九州電力株式会社

川内原子力発電所 1 号機

設計及び工事計画認可申請書

【廃棄物搬出設備設置工事】

第4-1-6図 敷地境界外での直接線量及びブスカイシヤイン線量評価地点

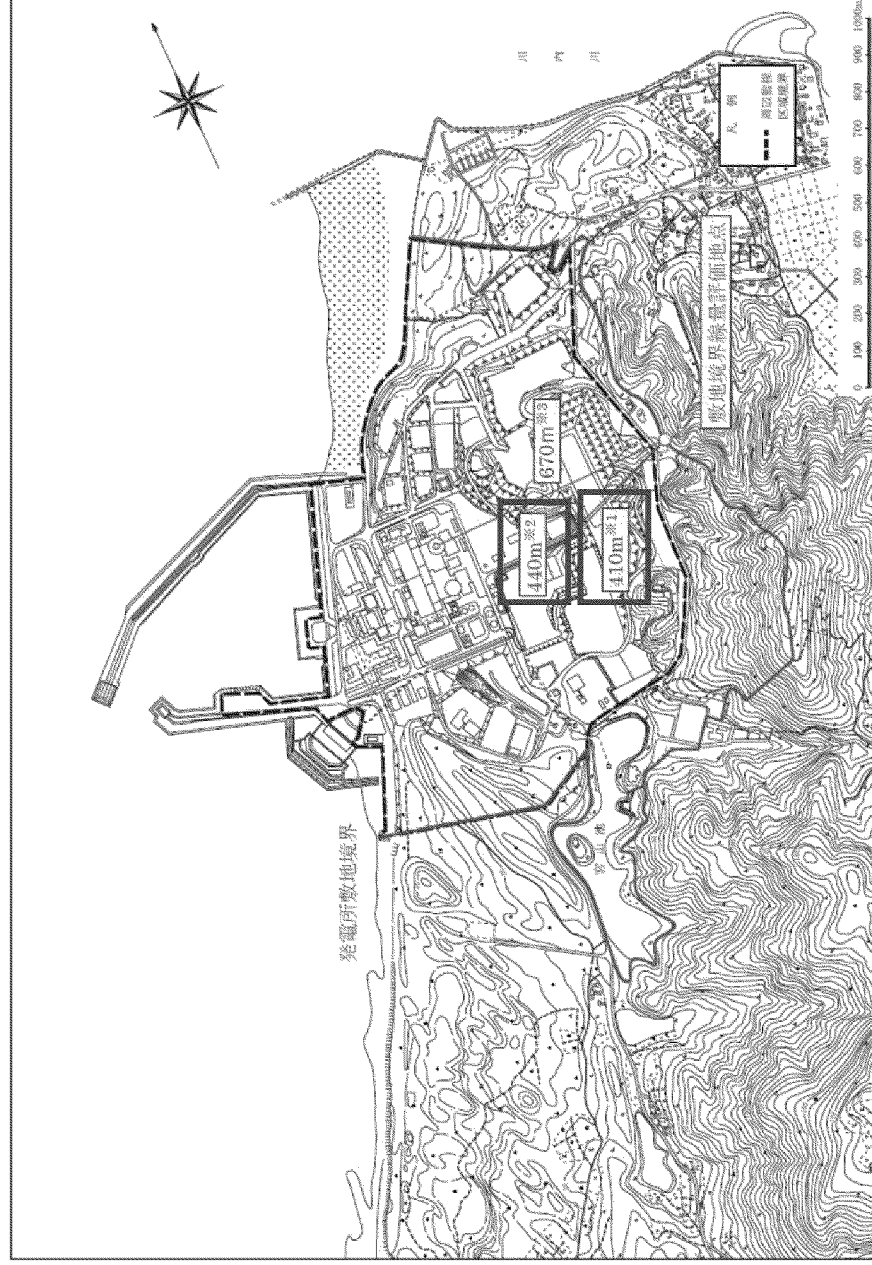
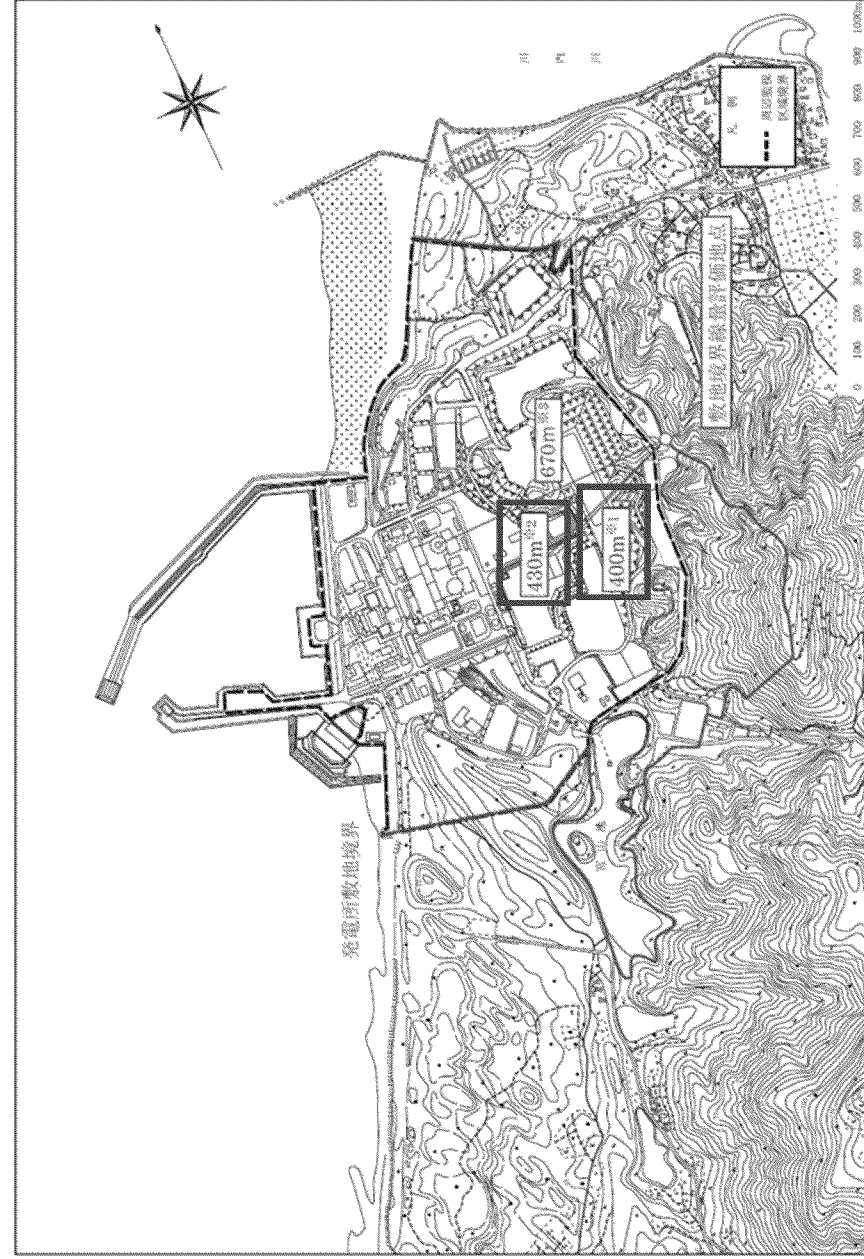
建屋位置変更に伴い評価距離が短くなったため、評価結果は増加するが、既設建屋を含めた川内原子力発電所の敷地境界外の線量については有効数字2桁では同じ

第4-1-8図 処理棟の雑固体廃棄物及び搬出棟のアスファルト固化体からのスカイシャイン線量計算形状図 (1/2)

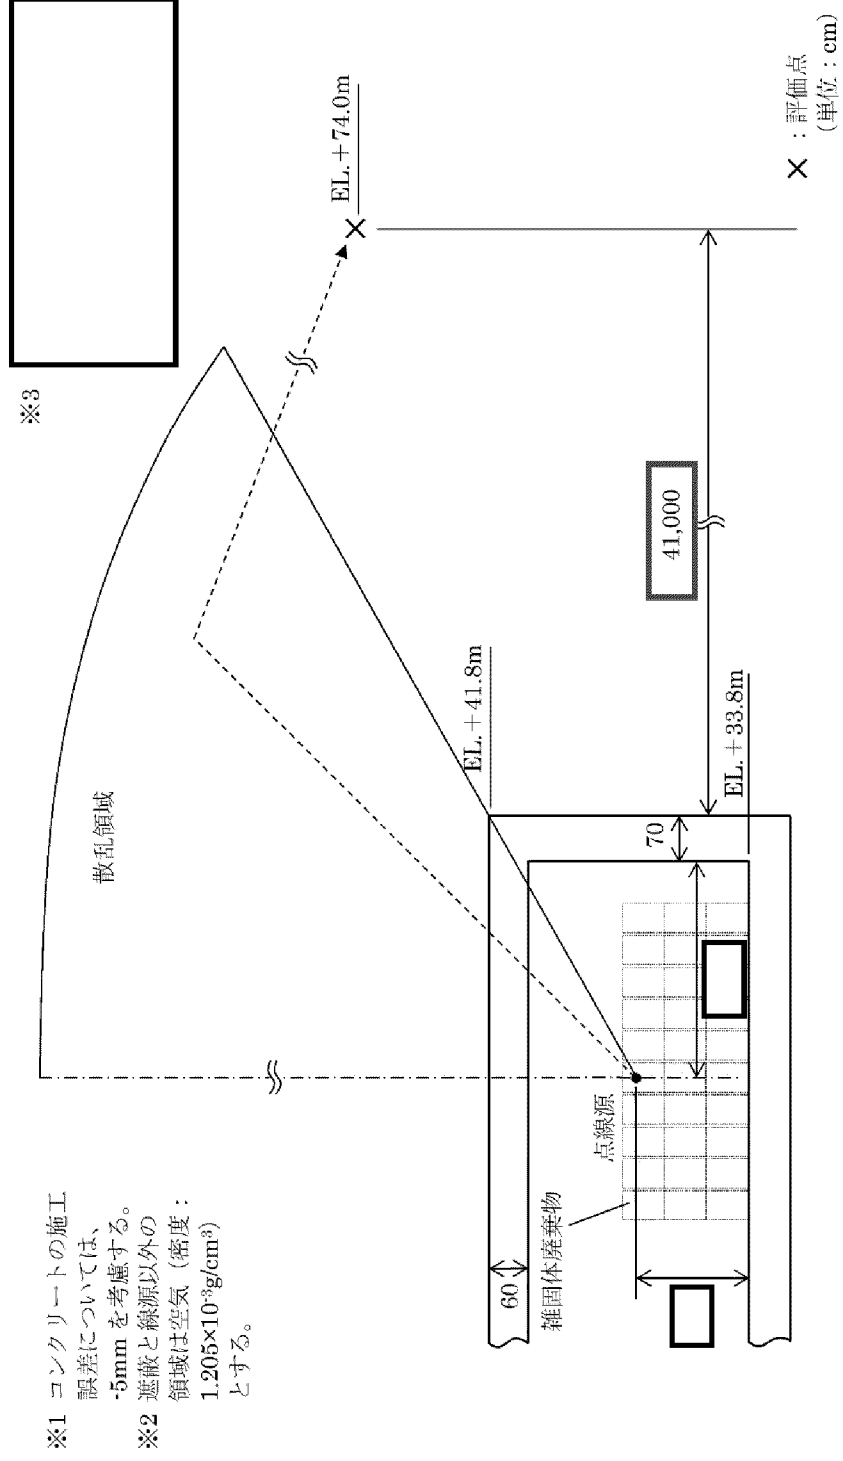
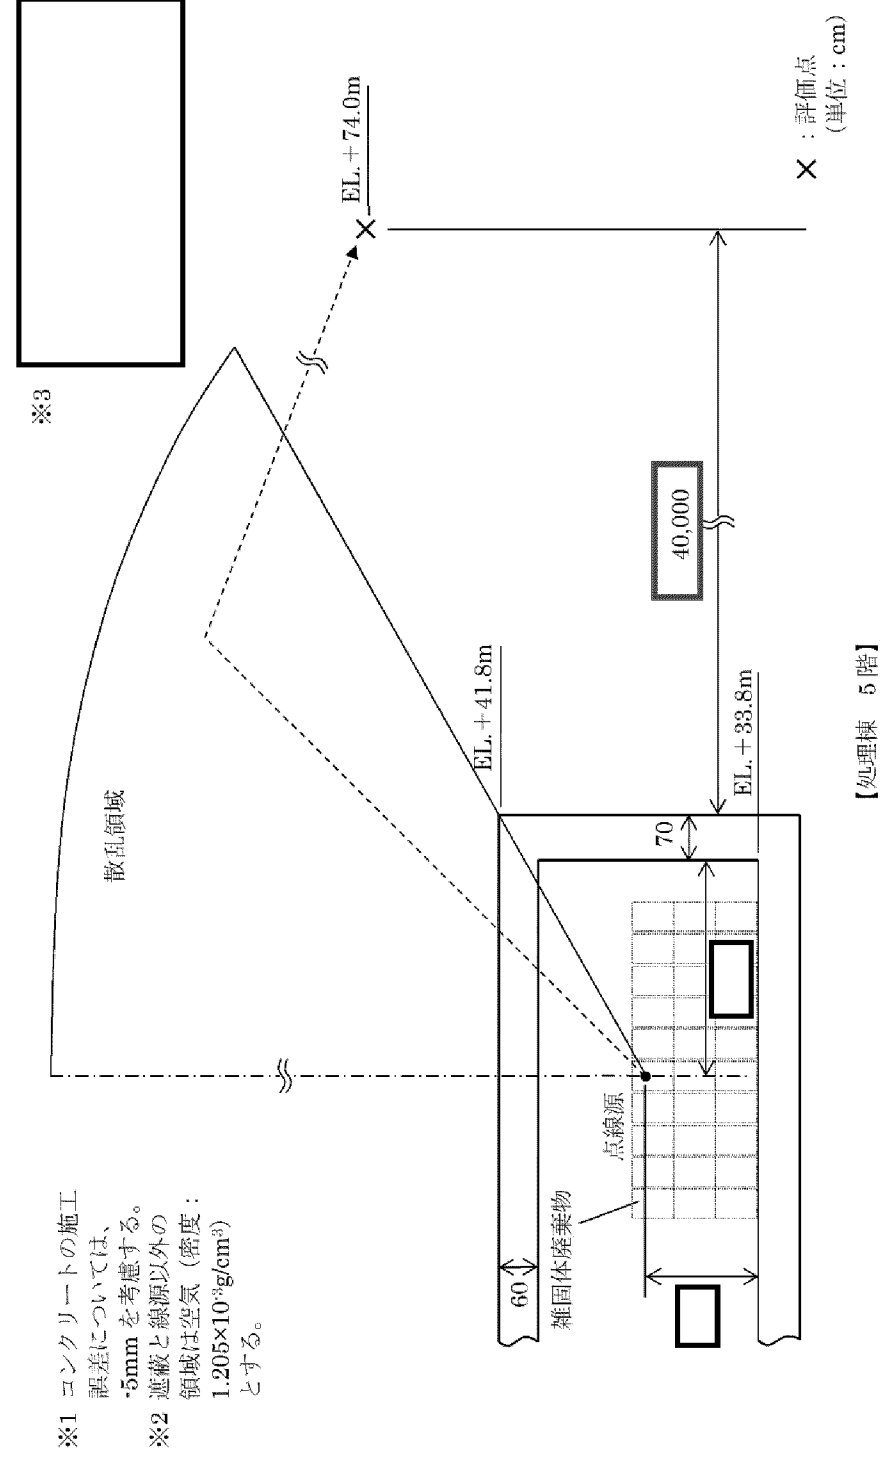
建屋位置変更に伴う変更 (-10m)

第4-1-8図 処理棟の雑固体廃棄物及び搬出棟のアスファルト固化体からのスカイシャイン線量計算形状図 (2/2)

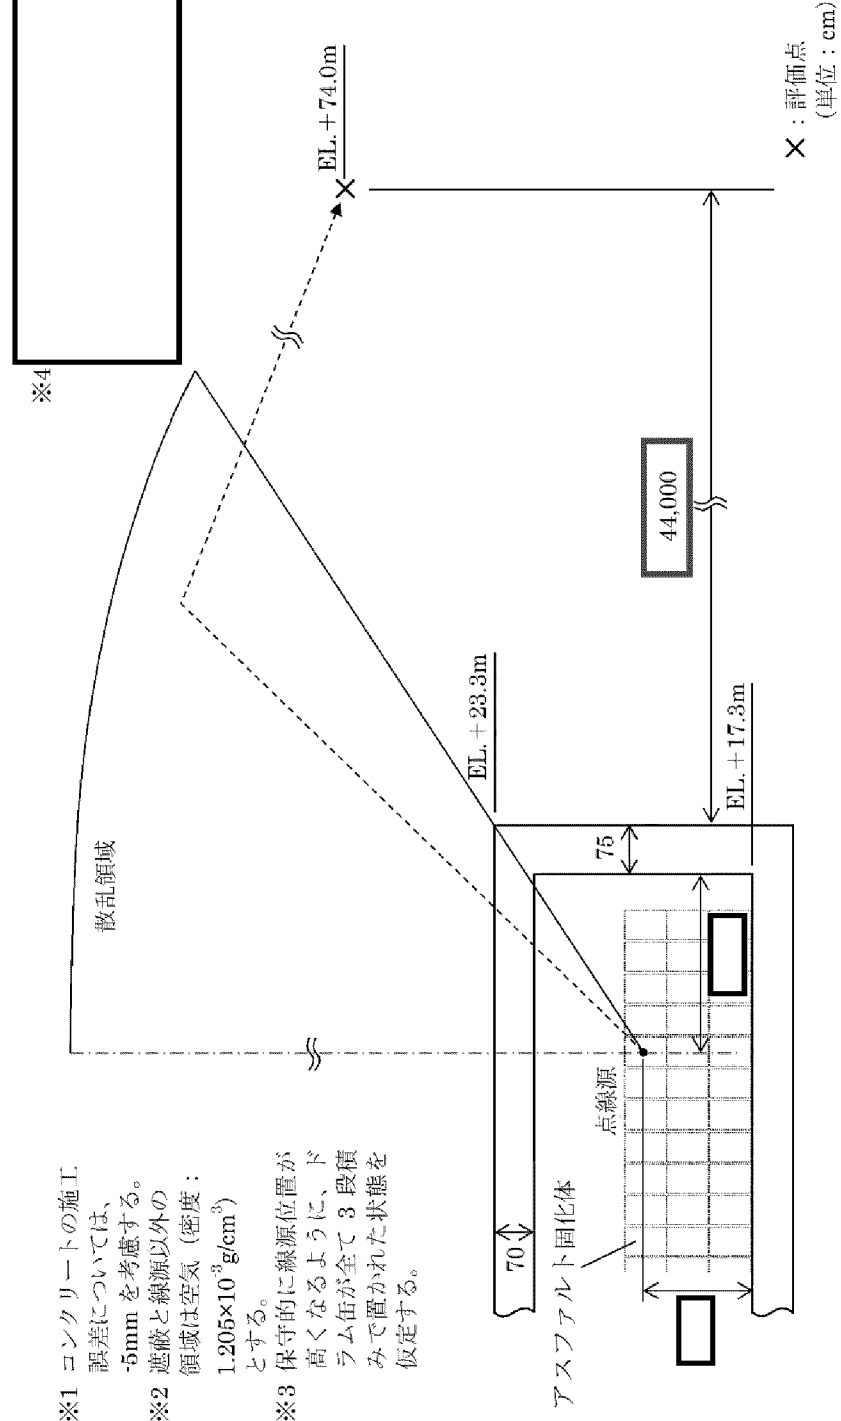
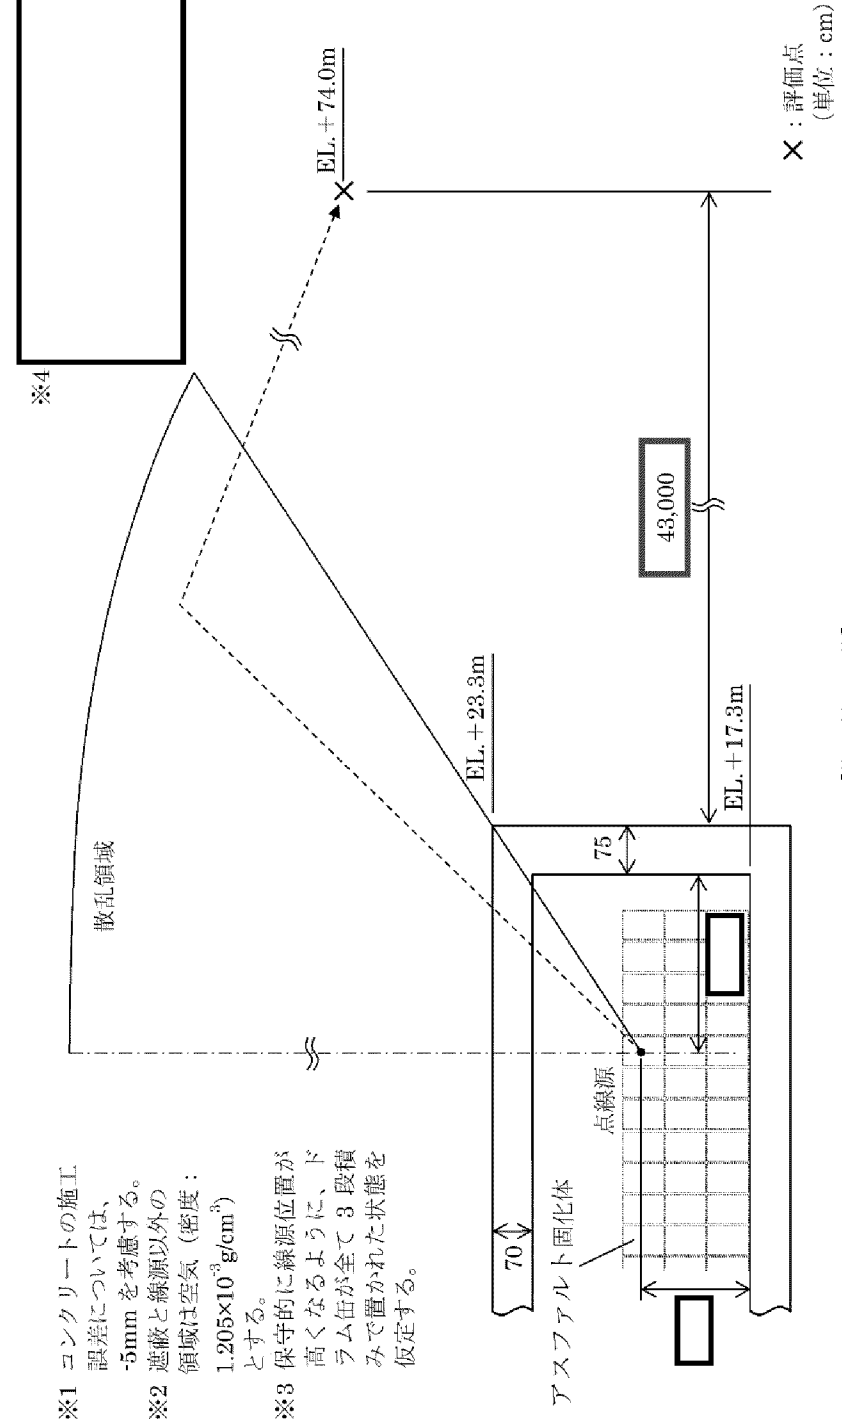
建屋位置変更に伴う変更 (-10m)

川内原子力発電所第 1 号機 設計及び工事計画認可申請書の一部補正 補正前後比較表
 【添付資料 16 生体遮蔽装置の放射線の遮蔽及び熱除去についての計算書】

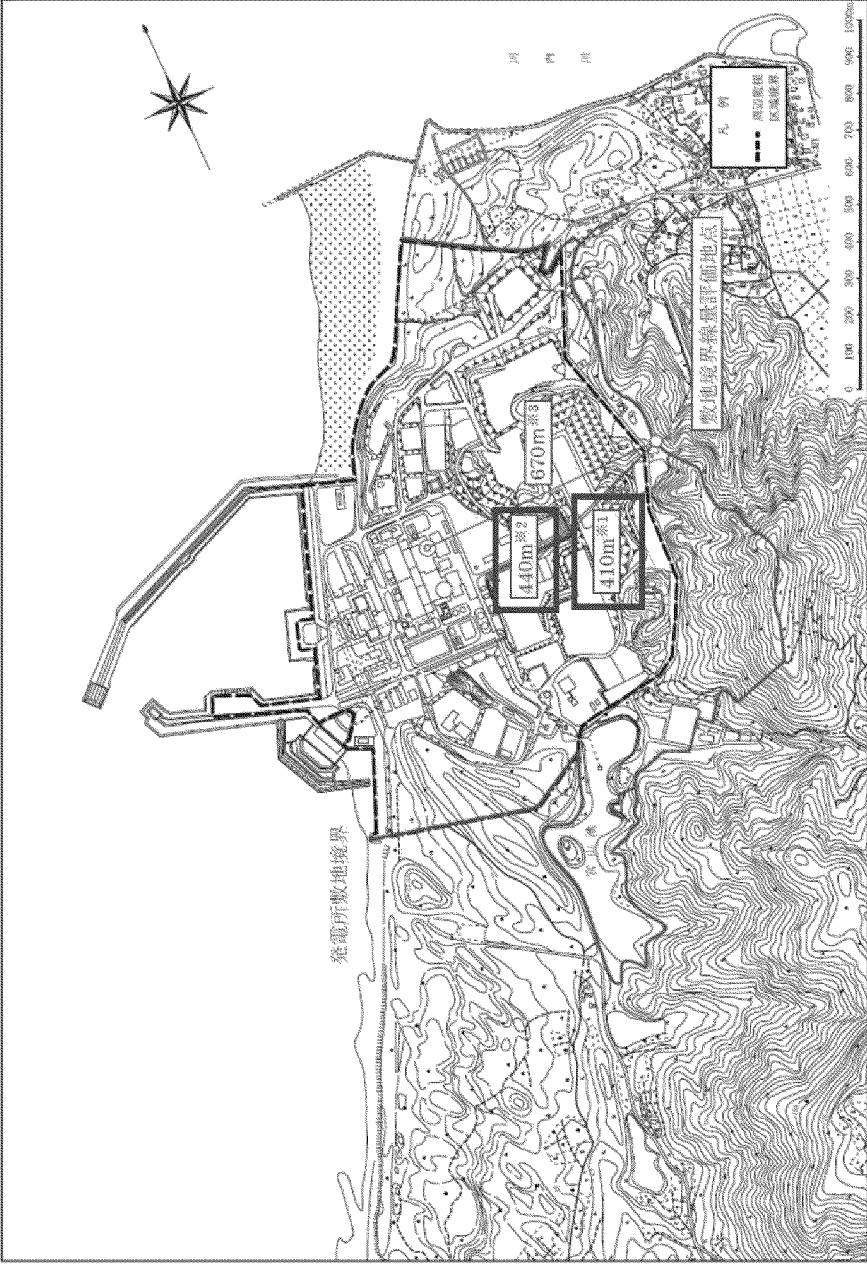
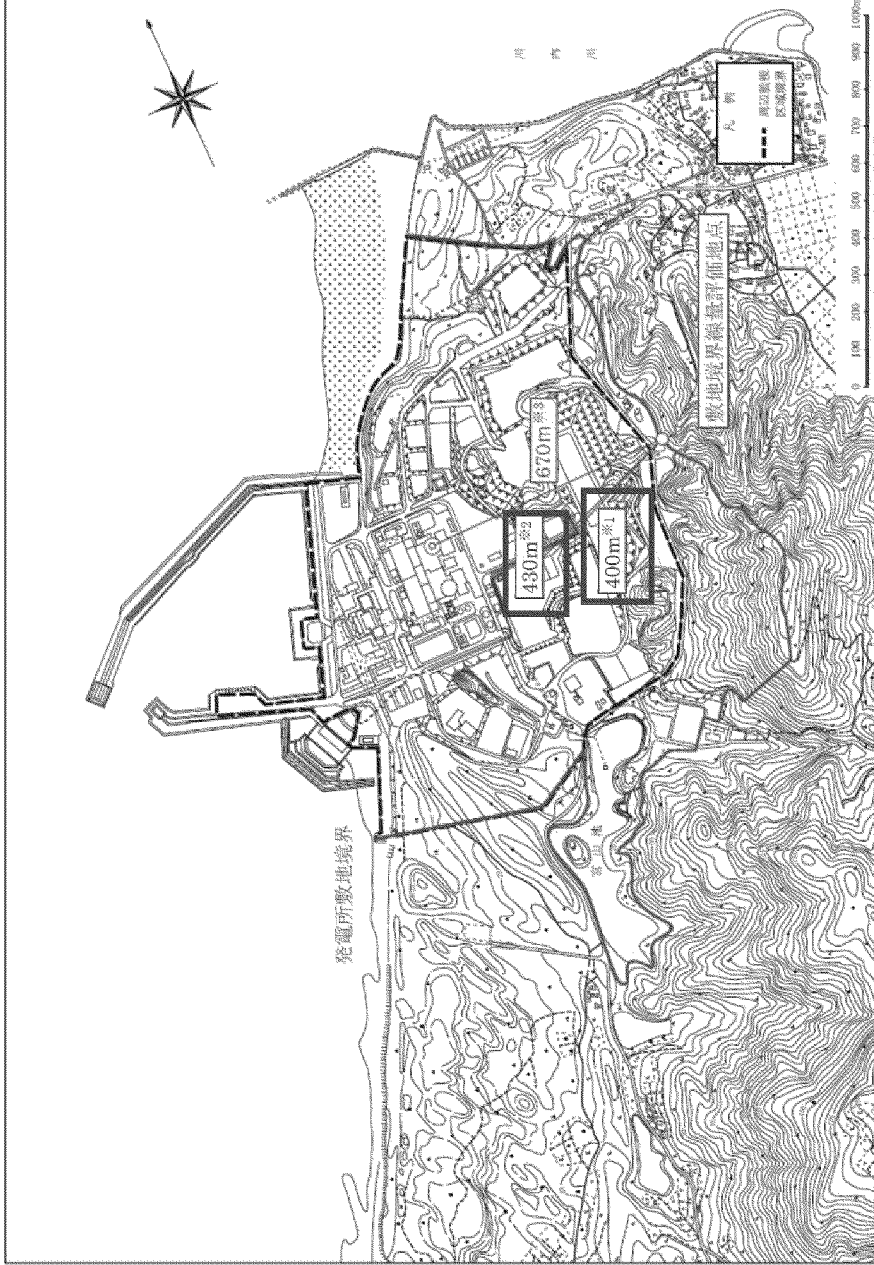
補 正 前	補 正 後	備 考
 <p>第 4-1-1-6 図 敷地境界外での直接線量及びスキャイン線量評価地点</p> <p>※1：廃棄物搬出設備の圧縮固化処理棟から敷地境界線量評価地点までの距離 ※2：廃棄物搬出設備の固体廃棄物搬出検査棟から敷地境界線量評価地点までの距離 ※3：2号炉心から敷地境界線量評価地点までの距離（参考）</p>	 <p>第 4-1-1-6 図 敷地境界外での直接線量及びスキャイン線量評価地点</p> <p>※1：廃棄物搬出設備の圧縮固化処理棟から敷地境界線量評価地点までの距離 ※2：廃棄物搬出設備の固体廃棄物搬出検査棟から敷地境界線量評価地点までの距離 ※3：2号炉心から敷地境界線量評価地点までの距離（参考）</p>	<p>建屋位置変更</p>

1. 概要
廃棄物搬出建屋については、隣接する施設の運用性向上も考慮し、廃棄物搬出建屋の周囲間隔を拡張するため、建屋位置を東側に約 6m、建屋東側法面を東側に約 12m 移動する。
2. 設工認申請に対する影響について
 - ・技術基準規則第 42 条 1 項（生体遮蔽等）に基づく放射線の遮蔽評価について、建屋位置から敷地境界までの距離を変更する。変更後においても、処理棟の雑固体廃棄物及び搬出棟のアスファルト固化体からの敷地境界外での直接線量及びスカイシャイン線量の評価結果については、判定基準を満足する。なお、変更箇所について、別添に示す。
 - ・建屋位置を東側に約 6m、建屋東側法面を東側に約 12m 移動することにより、発電所全体図等の添付図面を変更する。
 - ・位置変更後においても、廃棄物搬出建屋の支持地盤に変更がないことを確認している。なお、技術基準規則第 4 条（地盤）に関する耐震設計の基本方針に変更はない。
